【第2回検証委員会の意見】

現庁舎が経験した地震動の規模と、その影響について整理する

【現庁舎が経験した地震動の規模と、その影響についての整理】

【H28・R8熊本地震の計測震度と二度の耐震性能調査結果の比較】

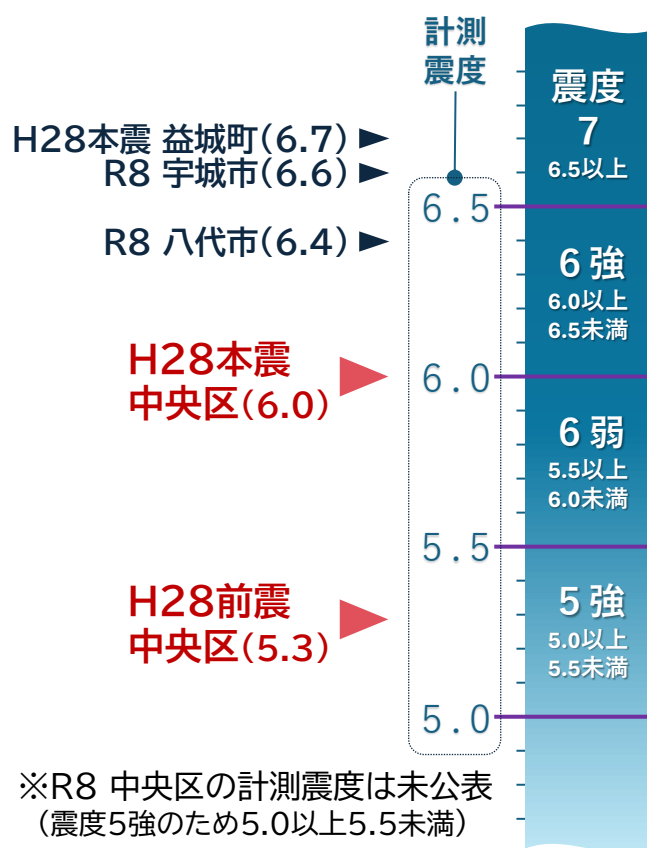
- ・ 現庁舎が震度6強を経験したのは1回だけ。これまでの被害状況を過小評価してはいけない。
- ・ 同じ震度6強でも、計測震度6.4と6.0では戸建て住宅の倒壊率が数倍違う。その違いを丁寧に示すべき。
- ・ 現庁舎の耐震改修等については、残存する耐震性能を確認した上で想定した方がよいのではないか
- ・ 現庁舎の構造体がこれまでの地震でどのようにダメージを受けているのか調査すべき。
調査が可能かどうかを含めて、まずは有識者等にヒアリングを行うべき。

H29とR2の二度の耐震性能調査では、
『極めて稀に発生する地震動時』に、
建物が倒壊・崩壊しないかについてシミュレーション※を行い、
建物本体や基礎杭の耐震性能が不足していることを確認した

二度の耐震性能調査では、**極めて稀に発生する地震動時に、
現庁舎の耐震性能が不足していることを確認。**

【アスベスト吹付状況】

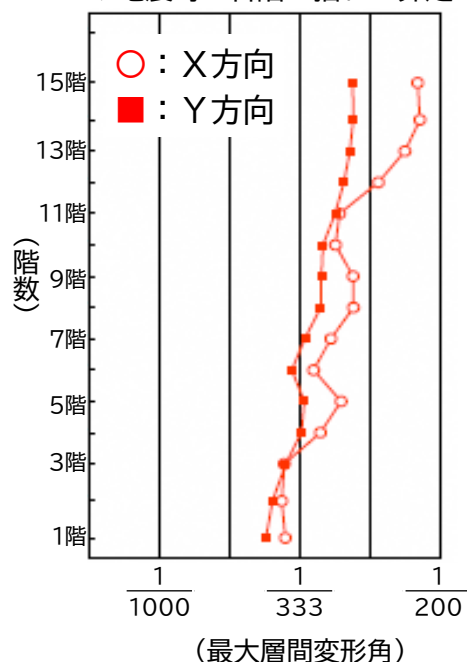
- ・ 建物のブレースや梁端部など応力が集中する局所的な部分で塑性変形（力を取り除いても元の形に戻らない変形）が生じた可能性はある。
- ・ しかし、今回、現庁舎が受けた地震力では、実際に鉄骨吹付材に大きな剥離等が見られないことから、鉄骨部材に大きな変形は生じていないと推測される。
- ・ よって、現庁舎の耐震性能は、これまでの評価のままでよいと考えており、そもそも現庁舎は現行の建築基準法等が求める耐震性能を有していない。

今回の地震で、現庁舎が受けた地震力では**構造躯体の大きな変形は生じていないと推測される。**

【各階の最大層間変形角】

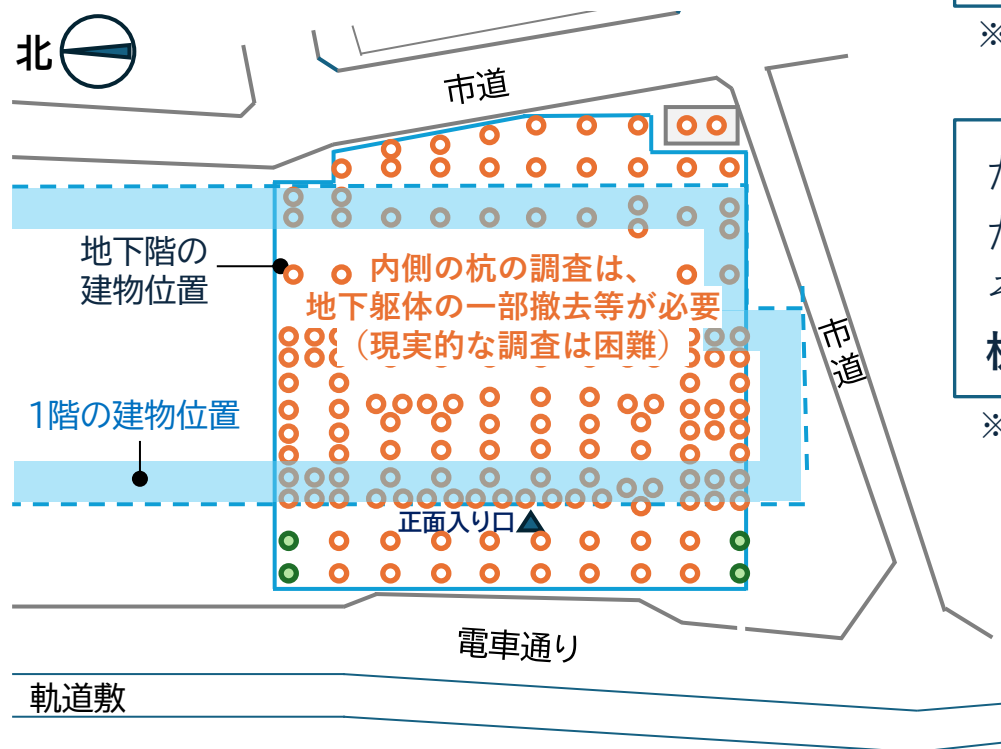
- ・ 地震等による累積的な影響や残存耐震性能について、正確に評価することは困難だが、今回の地震でのモニタリング結果や確認できる範囲の状況からは、小さな変形が生じた可能性はあるが、大きな損傷が生じたことを示す兆候は見られない。
- ・ 熊本地震等による累積的な影響や残存耐力は不明であり、今回の結果のみをもって現庁舎の耐震性能を評価できるものではない

現庁舎が現行の建築基準法等が求める耐震性能を有していないという事実は変わらない。
